À Sra. Secretária do COMDEPHAAPASA.

Trata o presente trabalho de Vistoria Anual de Bens Tombados do Conjunto Residencial Comendador Mansueto Cecchi.

Pórtico – Rua Coronel F. Prestes, 617 – Fundos (Foto 06)

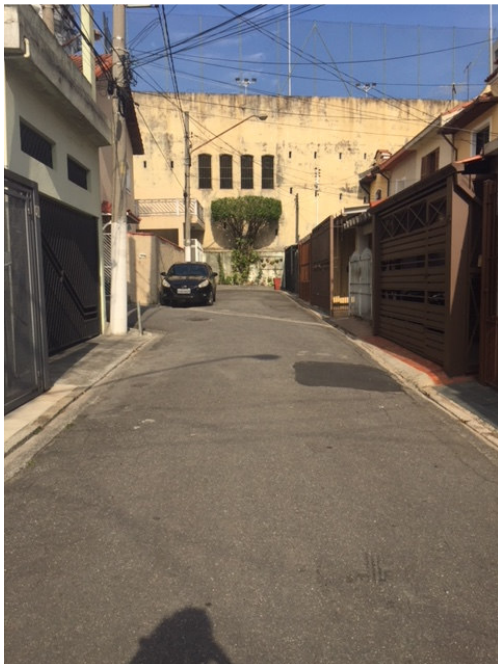
Com relação ao item 1, pórticos de entrada e saída, conforme pode ser verificado em fotos abaixo, temos a informar que o Pórtico de Av. João Ramalho, 68 apresenta bom estado de conservação, necessitando apenas de pintura. Já o pórtico localizado na Rua Coronel Fernando Prestes, 617 necessita de reparos na alvenaria, instalação de cerâmica nas áreas onde houve o descolamento destas e pintura geral, portanto faz-se necessário procedimentos de manutenção.

Problemas na alvenaria, pintura e revestimento cerâmico.

Mediante o exposto sugerimos que se notifiquem os proprietários das residências, ou o responsável, a realizarem a manutenção dos pórticos, tanto o que está localizado na Av. João Ramalho, quanto o da Rua Coronel Fernando Prestes. Este serviço, conforme previsto no item 7 das diretrizes de tombamento, devem ser comunicadas ao COMDEPHAAPASA, antes de seu início.
